Králův Dvůr - obchvat - II.část

Dešťová kanalizace

Změnový list

o projednání ocenění soupisu prací a ceny stavebního objektu/provozního souboru (SO/PS) pro všechny skupiny - pro ZBV číslo: 2

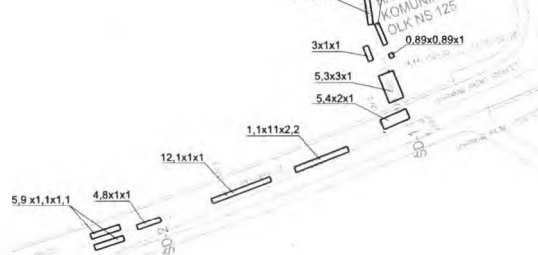
Součástí SO 301 jsou zemní práce pro provedení dešťové kanalizace. Při výkopu rýhy pro dešťovou kanalizaci byly v trase navržené kanalizace postupně odhalovány základy historických budov a konstrukcí bývalého průmyslového areálu. Skutečnost byla objednateli oznámena oznámením o zjištění skutečnosti dne 18.10.2021, viz doklad č. 08. Návrh změny byl objednatelem odsouhlasen 26.10.2022, viz doklad č. 09. Změny byly nadále dokumentovány geodetickým zaměřením, viz doklad č. 10 a pořizována fotodokumentace viz doklad č. 11. Zároveň byly pořizovány záznamy do stavebním deníku, viz doklad č. 12. Po ukončení prací byl vypracován změnový rozpočet, viz doklad č. 07. Návrh změnového listu byl odsouhlasen TDS a AD, viz doklady č. 13 a 14 a zároveň byl odsouhlasen objednatelem, viz doklad č.15.

Při provádění zemních prací na kanalizačním řadu na stavbě obchvatu Králova Dvora dochází při provádění zemních prací ke střetu s betonovými a cihelnými základy historických budov ,které je nutné v trase řadu ubourat a odstranit

Na základě vašeho oznámení Krajská správa a údržba silnic Středočeského kraje, p. o. **souhlasí** s provedením oznámené změny, konkrétně s ubouráním a odstraněním neočekávaných základů historických budov v trase kanalizačního řadu.

Žádáme zhotovitele o neprodlené zpracování ZBV, přičemž veškeré odchylky od projektové dokumentace musí být podrobně zdokumentovány.
